## Dodatek č. 2

ke smlouvě o dílo č. SML/2021/0558/OSIO

Smluvní strany se dohodly na změně předmětu díla specifikovaného ve smlouvě o dílo č. SML/2021/0558/OSIO ze dne 23.8.2021 na zhotovení veřejné zakázky na realizaci akce „ZŠ Školní 700/5, Praha 4 – rekonstrukce školní kuchyně“. Změna předmětu díla si na základě zjištěného skutečného stavu nemovitosti vyžádá provedení víceprací. Současně s tím

ZŠ Školní 700/5, Praha 4 - rekonstrukce školní kuchyně

Objekt: 07 - Demontáž + montáž podhledů

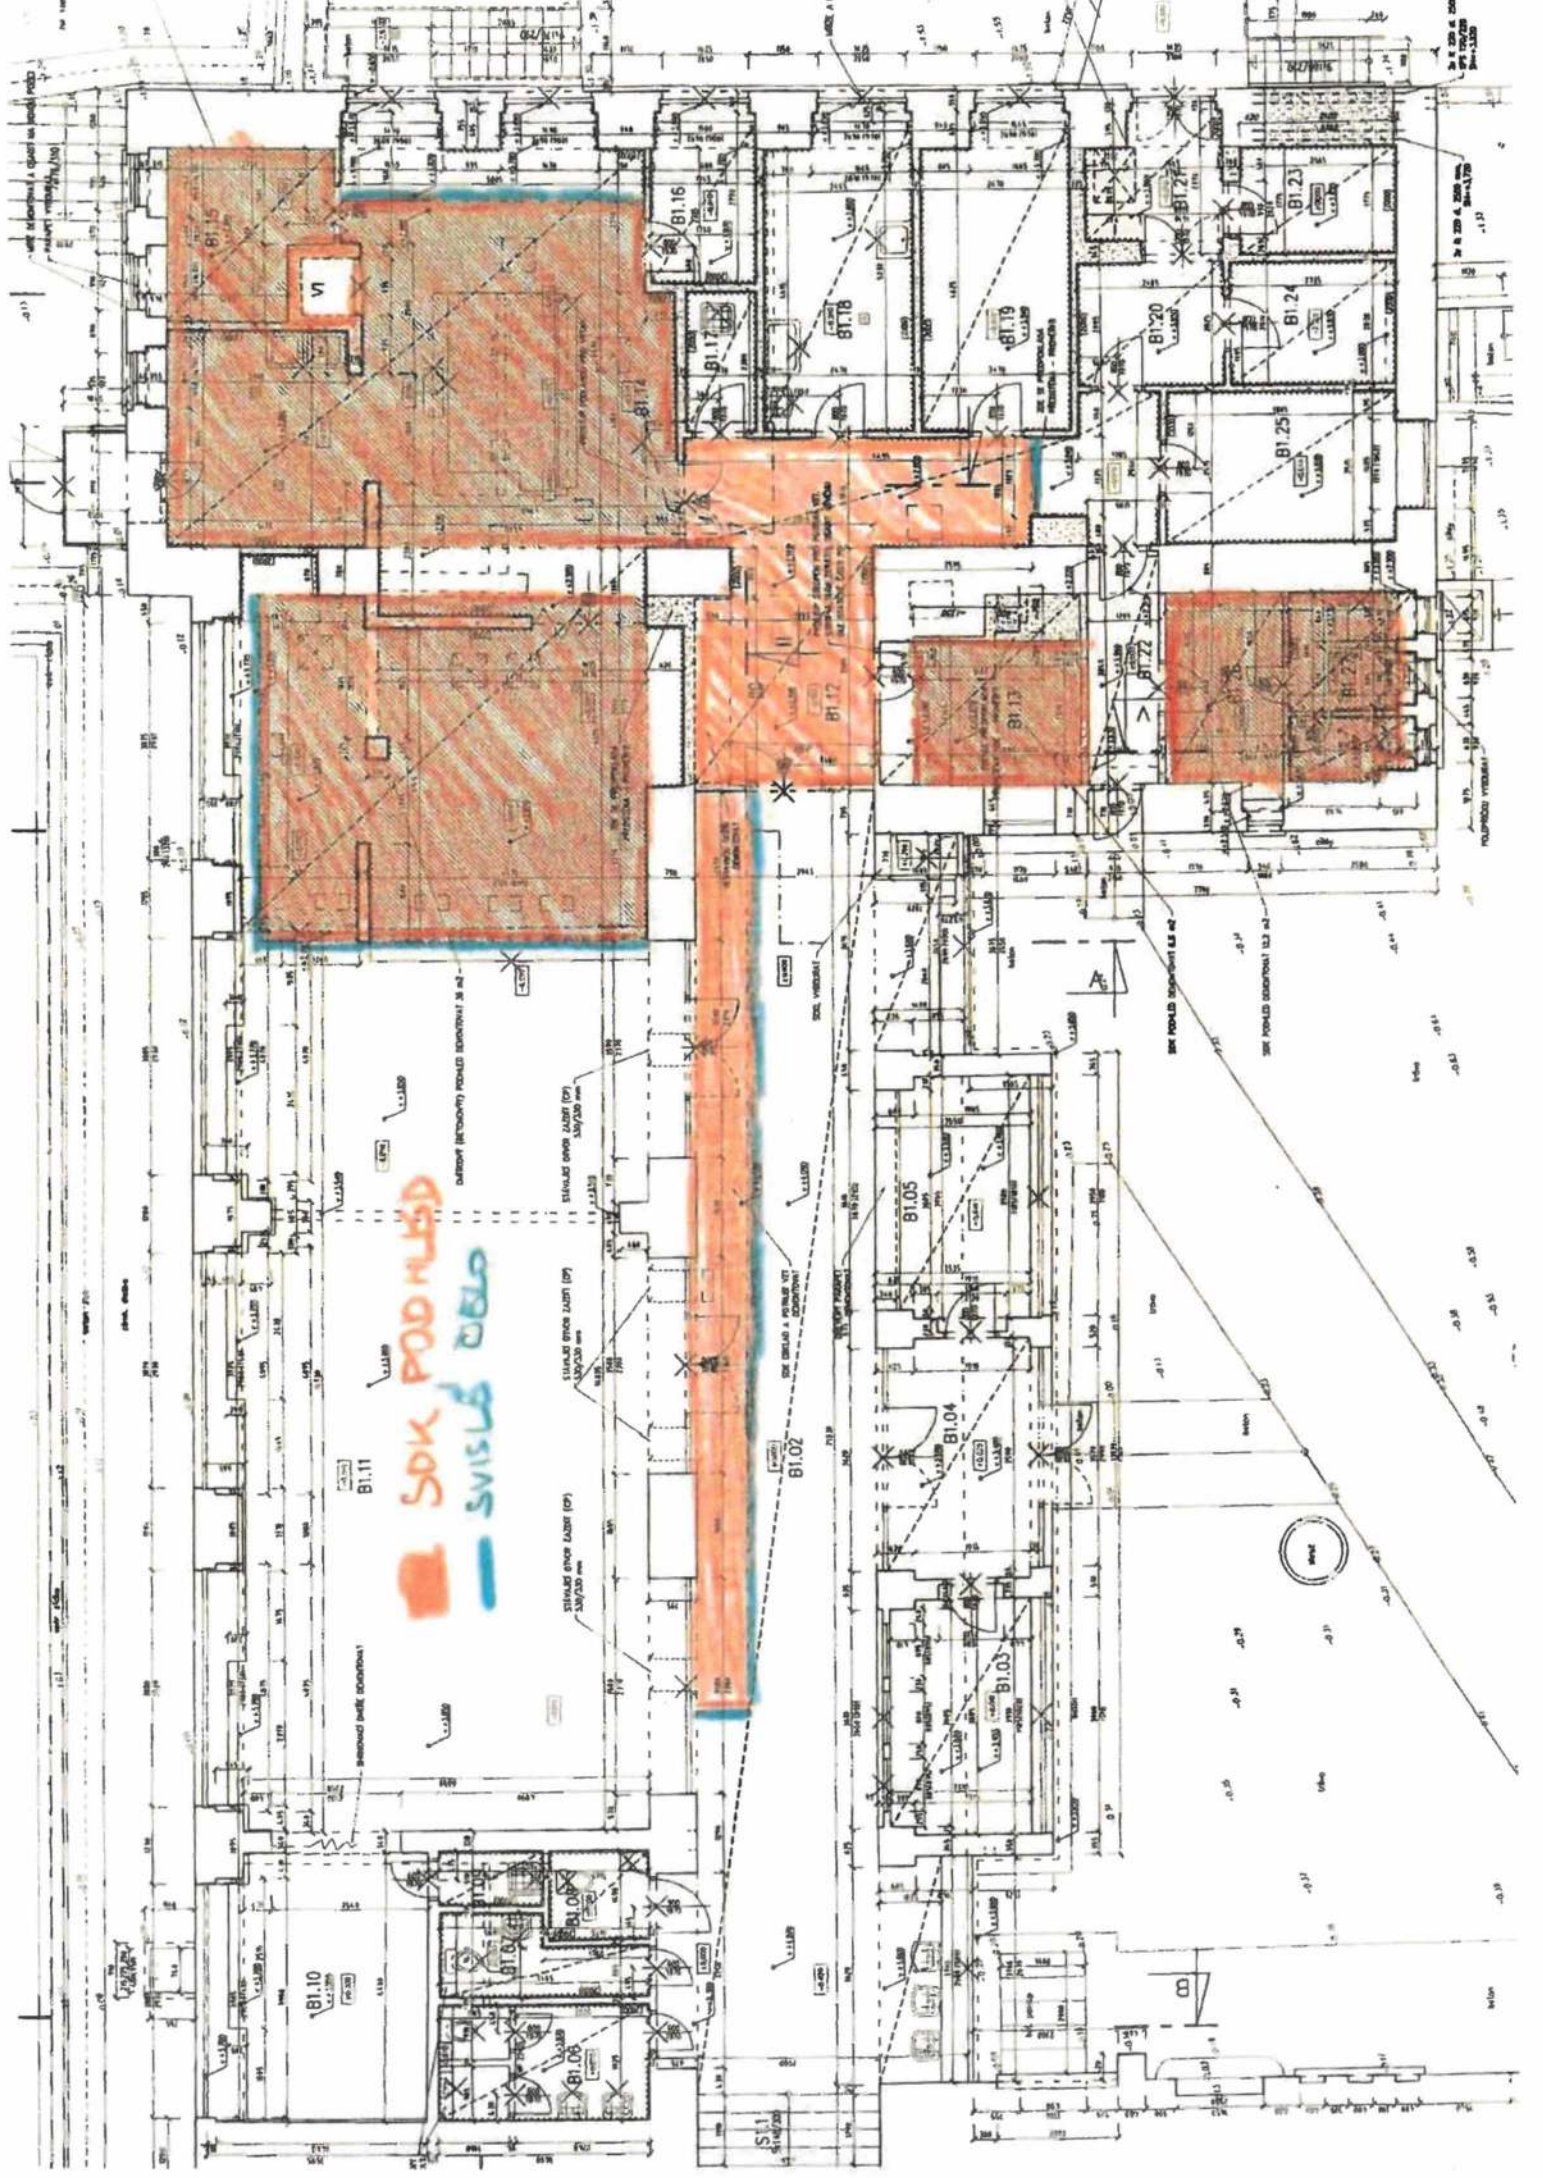
Průvodní komentář k předloženému změnovému listu č.		<b>07</b>
Název stavby <b>ZŠ Školní 700/5, Praha 4 – rekonstrukce školní kuchyně</b>		Číslo smlouvy <b>SML/2021/0558/OSIO</b>
Zhotovitel <b>DEREZA s.r.o.</b>		Investor <b>MČ Praha 4</b>
Předmět změny <b>Demontáž a montáž podhledů</b>		
Odůvodnění Z důvodu kotvení vzduchotechnických rozvodů do stávajícího ŽB stropu nad 1.NP a z důvodu špatného technického stavu stávajících podhledů je nezbytné demontovat stávající dřevěný rákosníkový omítkový podhled i v zázemí varny vč. sociálních zařízení a dále v chodbě. V těchto místech bude nutné po určení kotevních míst VZT provést nový protipožární SDK podhled z důvodu ochrany stávajícího ŽB stropu.		
Generální dodavatel 		Generální projektant <b>Ing. Karel Šíp</b>
Tech. dozor objednatele (investora) 		Investor <b>Ing. Martin Lukeš</b>
Finanční rekapitulace <b>Celkové navýšení</b>		Cena bez DPH <b>402 697,22 Kč</b>

Přílohy tvořící nedílnou součást tohoto změnového listu - Rekapitulace objektů stavby a soupisu prací - Výkres stávajících podhledů		
Vyjádření stavbyvedoucího  Podp		Vyjádření projektanta  Podpis, razítko
Vyjádření tech.dozoru objednatele (investora)  Podp		Vyjádření investora  Podpis, razítko

Objekt: 11 - Záměna Switchů

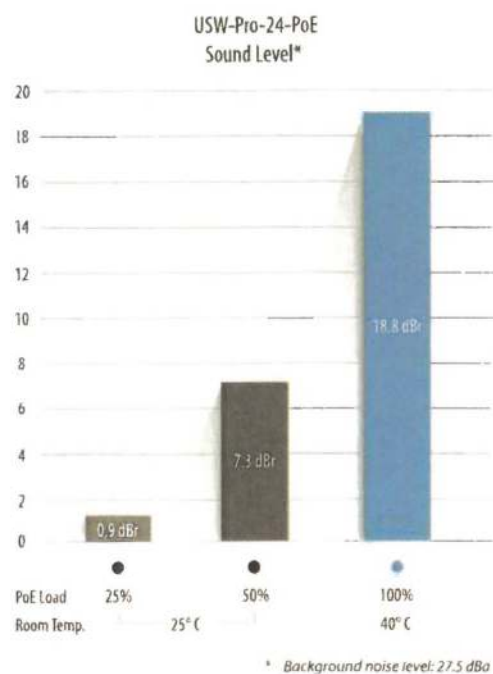
Průvodní komentář k předloženému změnovému listu č.		<b>11</b>
Název stavby ZŠ Školní 700/5, Praha 4 – rekonstrukce školní kuchyně		Číslo smlouvy SML/2021/0558/OSIO
Zhotovitel DEREZA s.r.o.		Investor MČ Praha 4
Předmět změny Záměna switchů		
Odůvodnění Změna switchů na zařízení dostačující plánovanému použití. ZL řeší odpočet dražších výrobků a přpočet levnějších.		
Generální dodavatel 		Generální projektant Ing. Karel Šíp
Tech. dozor objednatele (investora) 		Investor Ing. Martin Lukeš
Finanční rekapitulace Celkové ponížení		Cena bez DPH - 619 174,00 Kč
Přílohy tvořící nedílnou součást tohoto změnového listu		
<ul style="list-style-type: none"> <li>- Rekapitulace objektů stavby a soupisu prací</li> <li>- Katalogový list nového zařízení</li> </ul>		
Vyjádření stavbyvedoucího  Podp		Vyjádření projektanta  Podpis, razítko
Vyjádření tech. dozoru objednatele (investora)  Podp		Vyjádření investora  Podpis, razítko

D	D2	Rozvody strukturované kabeláže (SK)				-309 587,00	
1	K	PoE	Switch 24 portů PoE - dle TXT	ks	-1,000	342 560,00	-342 560,00
3	K	PoE NOVÁ	Switch 24 portů Pro PoE - Unify	ks	1,000	32 973,00	32 973,00
D	D5	Kamerový systém (CCTV)				-309 587,00	
2	K	PoE	Switch 24 portů PoE - dle TXT	ks	-1,000	342 560,00	-342 560,00
4	K	PoE NOVÁ	Switch 24 portů Pro PoE - Unify	ks	1,000	32 973,00	32 973,00

Objekt: **14 - Dodatečné kotvení stoupacího VZT potrubí**

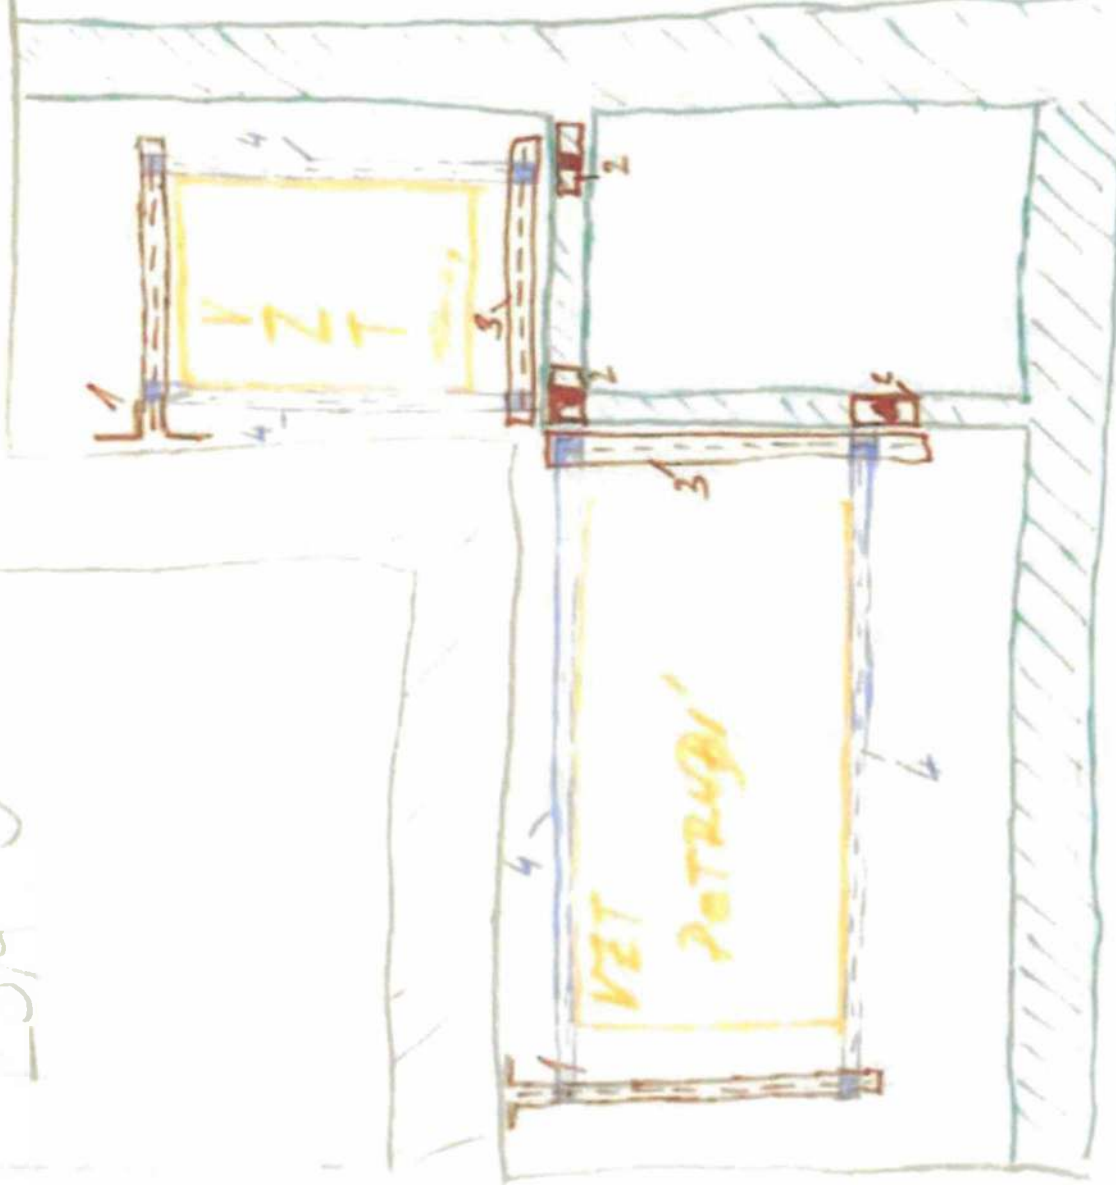
Průvodní komentář k předloženému změnovému listu č.		<b>14</b>
Název stavby ZŠ Školní 700/5, Praha 4 – rekonstrukce školní kuchyně		Číslo smlouvy SML/2021/0558/OSIO
Zhotovitel DEREZA s.r.o.		Investor MČ Praha 4
Předmět změny <b>Doplnění kotvení stoupacího potrubí VZT</b>		
Odůvodnění V místě kotvení stoupacího potrubí VZT na střechu byla zjištěna přítomnost komínů a ventilační šachty. Díky tomu má být potrubí kotveno do cihelného zdiva o tl. 150 mm. Při zatížení kotev vahou potrubí dochází k vytrhávání kotev. Kotvení do větší hloubky není z výše uvedených důvodů možné. Je tedy nutné provést dodatečnou konstrukci, na kterou bude potrubí VZT zavěšeno, a která jeho váhu vynese do stropů (respektive ocelových výztuh pod stropy) a nosných částí zdiva.		
Generální dodavatel 		Generální projektant Ing. Karel Šíp
Tech. dozor objednatele (investora) 		Investor Ing. Martin Lukeš
Finanční rekapitulace <b>Celkové navýšení</b>		Cena bez DPH <b>25 650,74 Kč</b>

1. PROFIL UKOTVEN DO STĚLY  
VOPROUŠE

2. PROFIL UKOTVEN K OCELOVÉ  
KONSTRUKCI - POPLATKA - STROJ  
SVISLE

3. VOJROKOVNĚ UCHYCEN PROFIL KE  
SMLÉMU PROFILU Č. 2

4. PROFIL UCHYCEN DO VRT POTRU  
(PŘES ZAVĚŠ. S GUMOU, NEBO  
PŘES SROUŠ. N. S.) NÁSLEDNĚ UCH.  
DO PROFILU 1. A 3. VYPOLOŽEN  
PŘES RYHOVANOU GUMU
